改善箇所説明図①

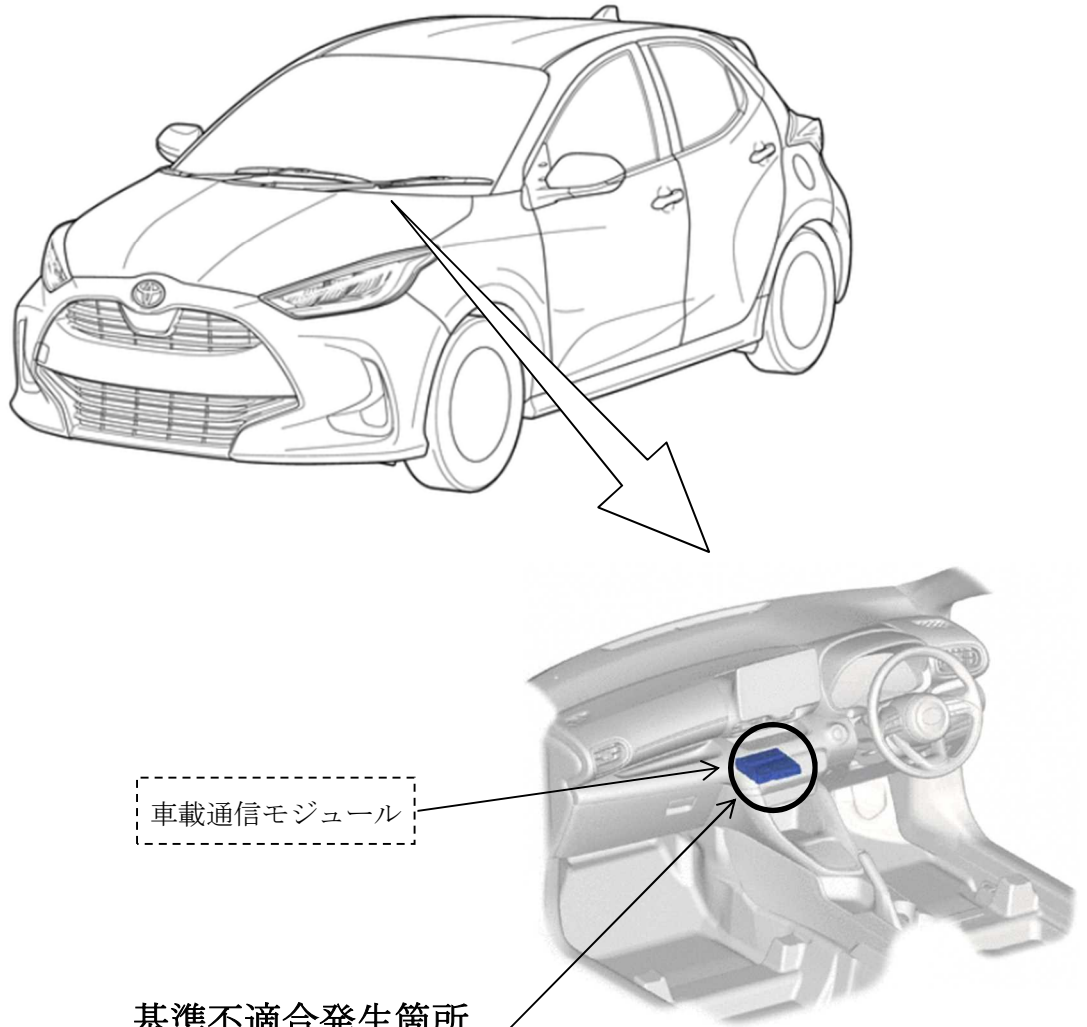
緊急通報装置において、車載通信モジュールの制御プログラムが不適切なため、音声データと通信データ間の相互変換ができない場合がある。そのため、緊急時に音声通話ができず、保安基準第43条の8（事故自動緊急通報装置の基準）に適合しない。

全車両、車載通信モジュールの制御プログラムを対策仕様に修正する。

識別：改善済車両には車台番号打刻の番号2桁目上部に黄色ペイントを塗布する。
